工程指示 / 要求簡箋(E.I.)

工程指示編號：EI / 0541 / 19

工程名稱：觀塘裕民坊

工程項目：幕牆 趟門配件模具 改模 (鎖緊器 鎖扣)

MG-004B2

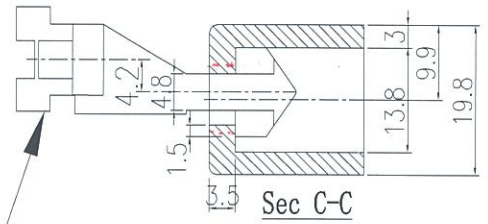
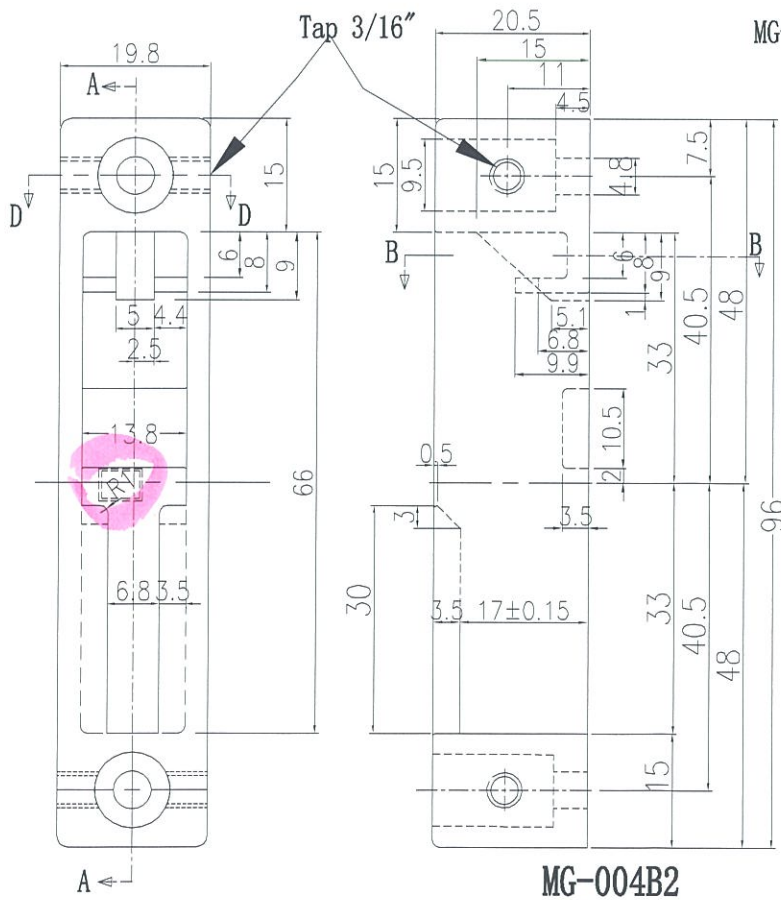
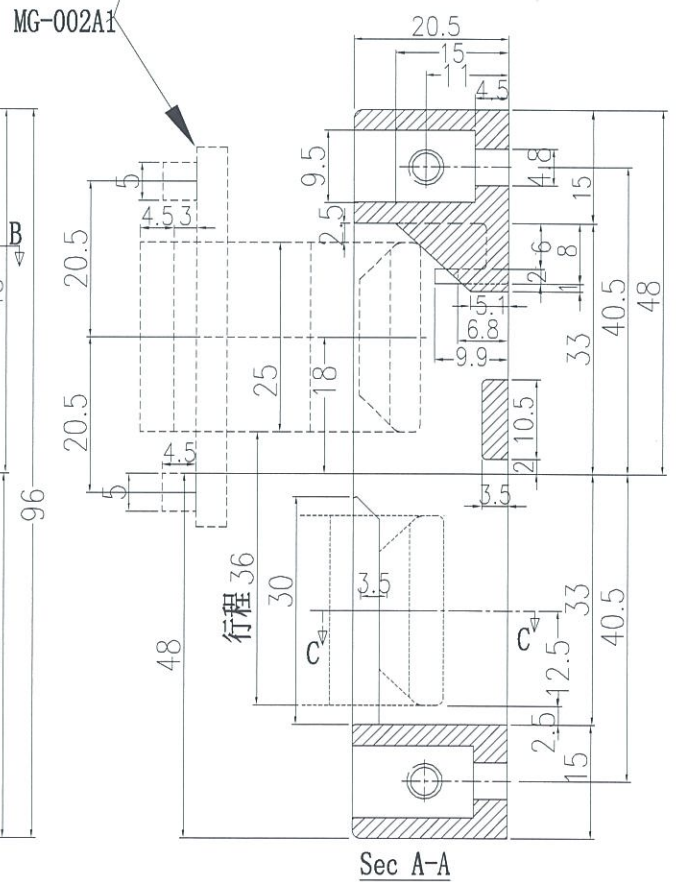
2. 鎖扣 -----相應修改

請按附圖(MG-002A1 鎖緊器和 MG-004B2 鎖扣) 修改模具。

東成交辦/推拉門鎖勾 MG-002A

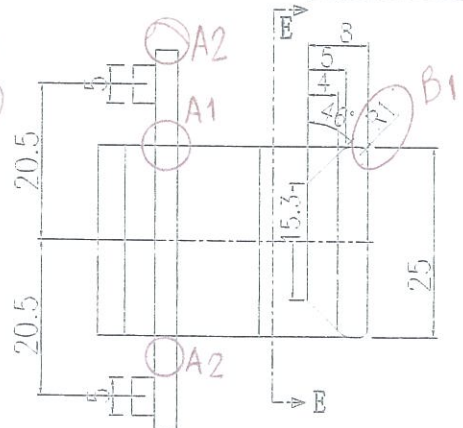
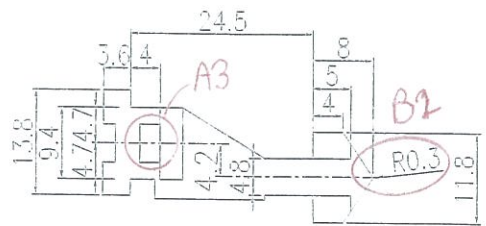
不合格, 請按 MG-002A1 補充對  
執模具。

① 安裝連杆時  
斷臂,  
- 材料差  
- 延伸臂太薄

1. 鎖緊器 ----- 安裝拉巴時斷開，要改模

# 東成交辦/推拉門 鎖扣 MG-004B

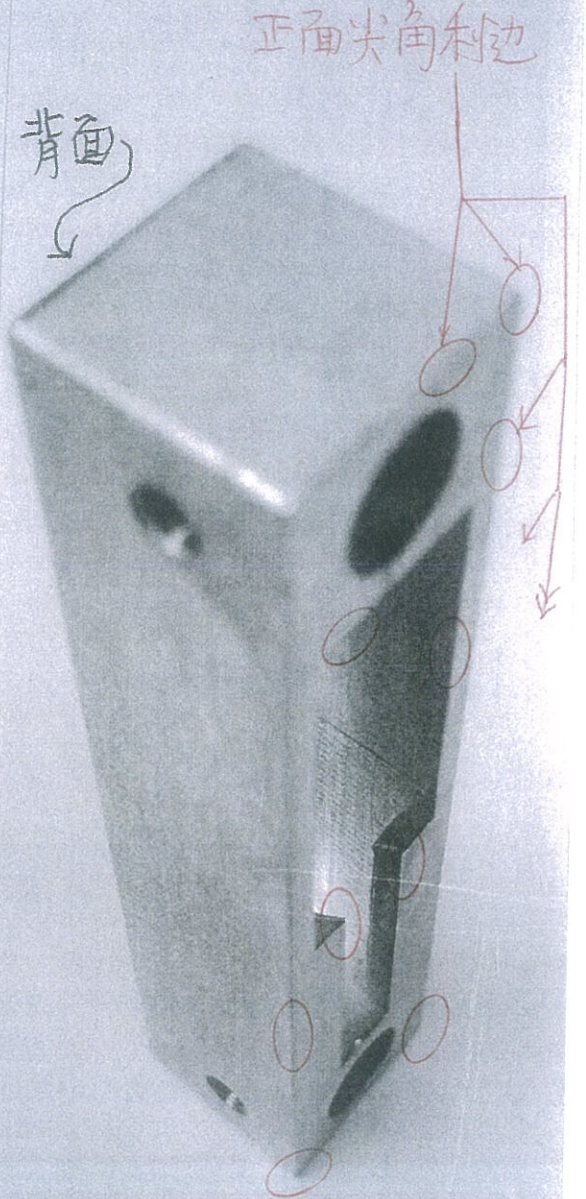
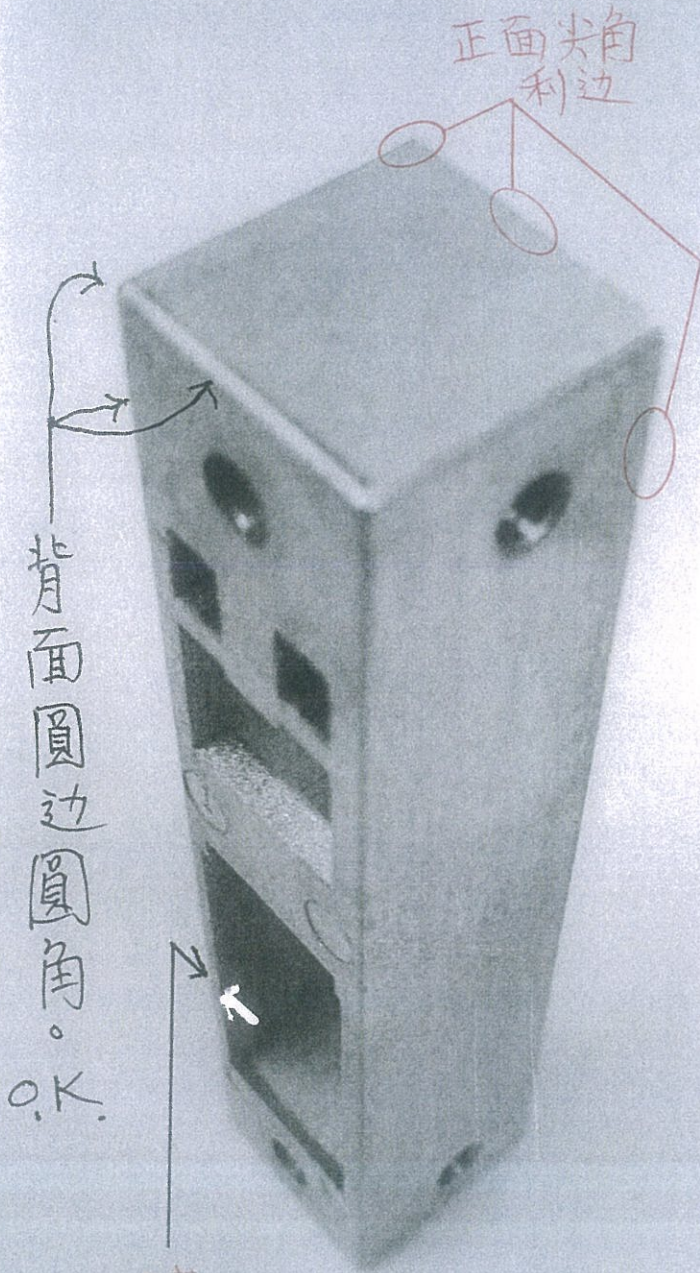
不接受,請按MG-004B1補充尺寸執模具。
